Réf. DU : 15/PFD/633247 (corr. : A. Hancisse)

Réf. CRMS : AA/AH/SBK40038\_629\_Riga\_aménagement

**Objet :** SCHAERBEEK. Carrefour formé par le square François Riga, la rue Nestor de Tière et les avenues Eugène Demolder et Emile Verhaeren. Demande de permis d'urbanisme portant sur le réaménagement de l'espace public - Avis de la CRMS.

### *Extrait de la demande de permis*

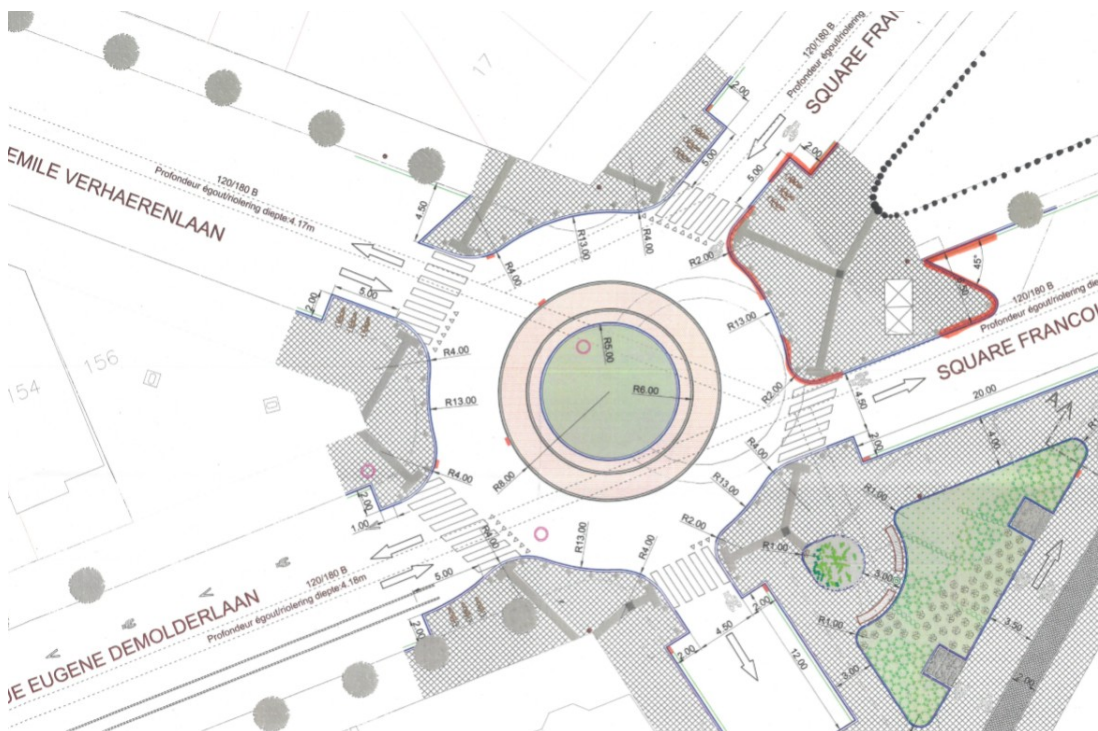
La Commission demande dès lors d'adapter les plans et de faire prévaloir le maintien des formes urbaines existantes – élément clé structurant le paysage urbain du quartier Huart Hamoir – sur la mise en œuvre de dispositifs purement fonctionnels et circulatoires tels que prévus. Dans cet objectif, les « oreilles » de trottoir devraient être au maximum simplifiées, en particulier celles qui marquent la pointe du square et qui, telles que proposées, déstructurent et morcellent l'espace (indiqués en rouge).
